감 사 실 권 고

제 목 옥상 설계오류에 관한 사항

부 서 명 ◎◇지역본부

< ◎◇지사 옥탑층 평면도 및 구조도 >

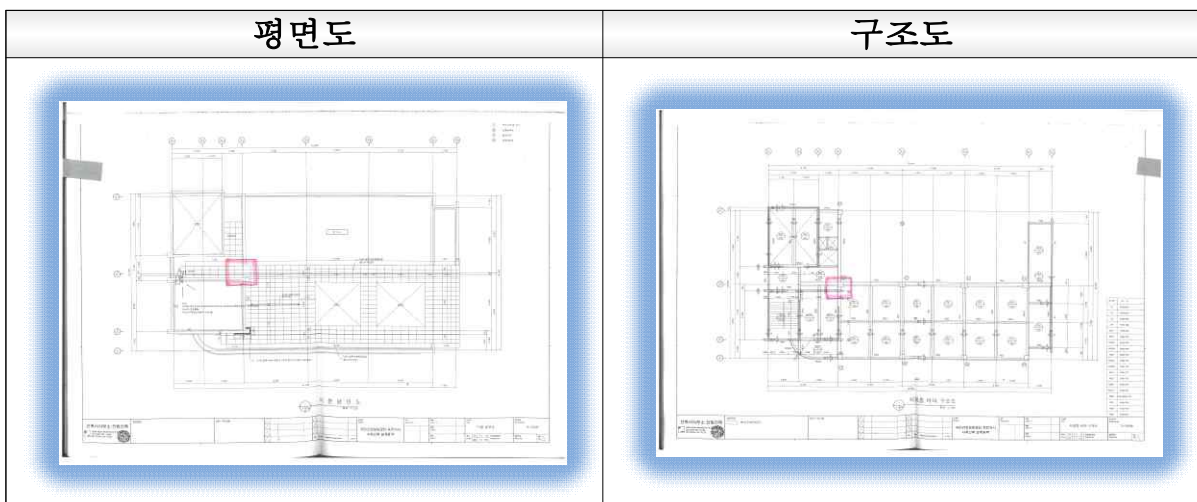
그런데 휴게공간으로 출입이 잦은 옥탑층의 평면도는 옥상 벽체와 물탱크실 사이를 이동이 가능한 폭(1.5m)으로 되어 있으나 구조도에 따라 공사가 진행되는 시공사에서는 구조도폭에 따라 60cm로 시공처리 하였으며, 시공 처리된 곳 또한 기둥면으로 출입이 불가능하여 소방 물탱크실(출입제한구역)의 출입구로 통과 사용하도록 시공되었다.

따라서 실시설계 당시 평면도와 구조도 등 설계도면에 대한 면밀한 사전 검토가 미흡하고 감리 또한 시공 당시 구조상 오류에 대한 문제점을 시정 요구하지 않았다.

잘못 시공된 옥탑층 출입로에 대한 책임소재, 구조변경, 손해 배상 청구 등의 방안 등을 검토하여 조치하시고, 향후 추진되는 신축사옥은 평면도 및 구조도 등 설계에 대해 면밀한 사전 검토를 통해 설계오류가 최소화 되도록 하시기 바랍니다.(권고)
